SIPOON SAARISTOVALTUUSKUNNAN KANNANOTTO 31.5.2011
SIBBO SKÄRGÅRDSDELEGATIONS STÄLLNINGSTAGANDE 31.5.2011

ÖSTERSUNDOMIN YHTEINEN YLEISKAAVA – KAAVALUONNOS

Östersundomin yhteinen yleiskaava, valmisteluaineisto

Uudenmaan ympäristönsuojelupiirin kannanotto kolmen kunnan yhteisen Östersundomin yleiskaavaluonnoksen valmisteluaineistoon

Organisationernas förslag till nationalparkens avgränsning

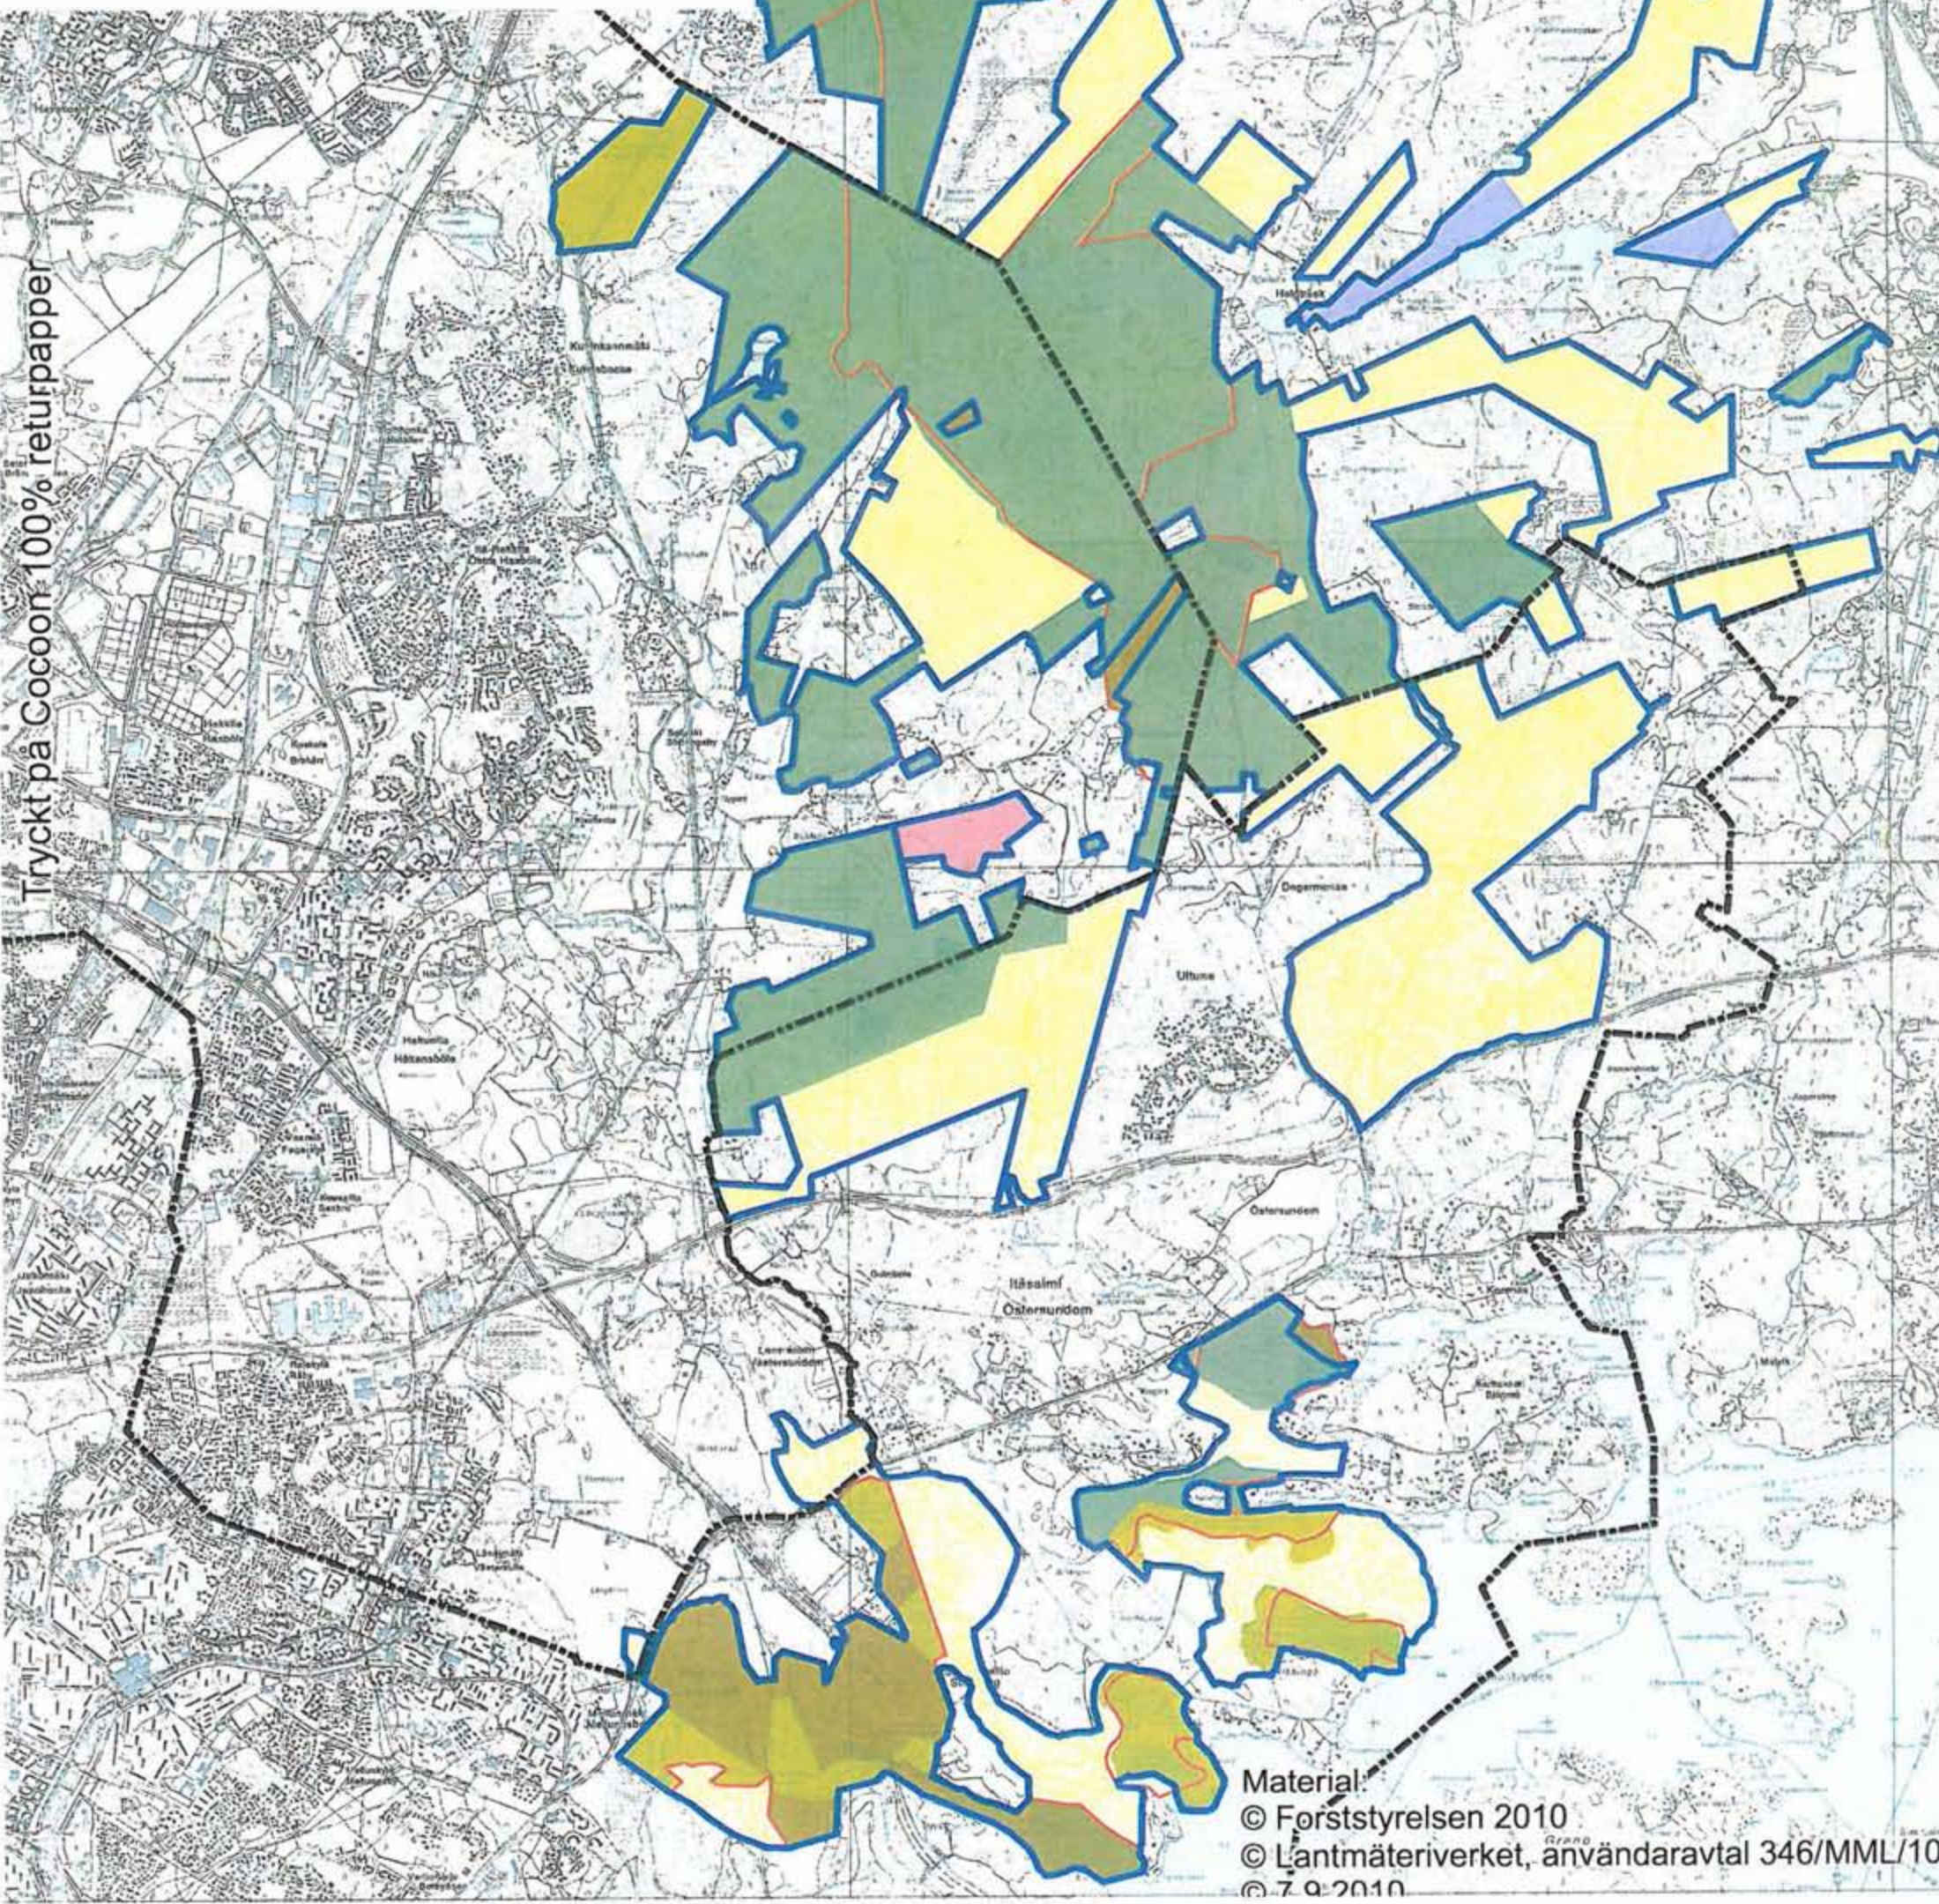
1. Generalplanen får inte hota en utvidgning av Sibbo storskogs nationalpark enligt miljöorganisationernas förslag från år 2010.

Avgränsningen, som innefattar bland annat Natura 2000-områdena vid kusten, har presenterats i broschyren "Nationalpark i Sibbo Storskog" (se bilaga). Natur och Miljö anser, att utkastet till generalplan inte är tillfredsställande i detta hänseende.
